**Verslag huishoudelijke elektrische installatie op laagspanning en zeer lage spanning****Algemeen:**

Referentie: <b>004-20260423-06</b>	Datum controle: <b>23/04/2026</b>
Keurder: <b>004</b>

Eigenaar: <b>Colbach Laura</b>	EAN-code: <b>Onbekend</b>
Adres installatie: <b>rue Adolphe Mathieu 56 bus 3, 1050 - Ixelles</b>	Nummer teller(s): <b>12887124</b>
Distributienetbeheerder installatie: <b>Sibelga</b>	
Datum uitvoering installatie:	<input checked="" type="checkbox"/> Vóór 01/10/1981 <input type="checkbox"/> Tussen 01/10/1981 en 01/06/2020 <input type="checkbox"/> Vanaf 01/06/2020
Type:	<input checked="" type="checkbox"/> Wooneenheid <input type="checkbox"/> Niet-huishoudelijk <input type="checkbox"/> PV <input type="checkbox"/> Batterij <input type="checkbox"/> Laadpaal

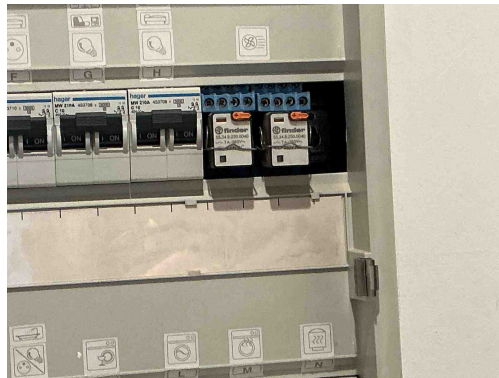
**B06** - Le tableau électrique ne présente pas le degré minimal de protection IPXX-B requis dans un local ordinaire. (Livre 1 : 4.2.2.3)

*Opmerking: E.a. tableau 1*

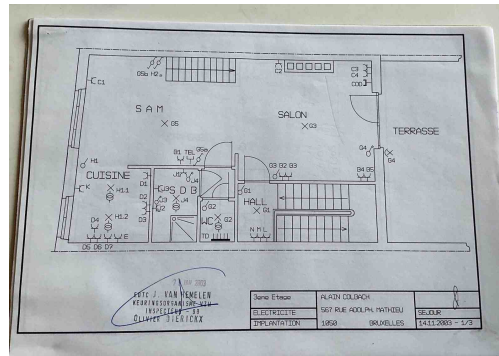
**T23** - Le matériel électrique est endommagé. (Livre 1 : 1.4.1.3)

*Opmerking: E.a. cuisine, chambre 1*

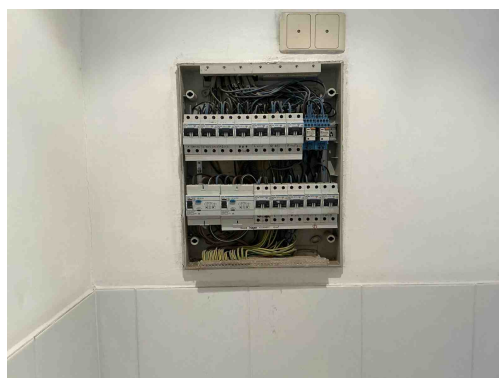
**S07** - Les plans de situation ne correspondent pas à la situation réelle. (Livre 1 : 3.1.2.1)  
*Opmerking: E.a. prise avec protection enfant dans la réalité*
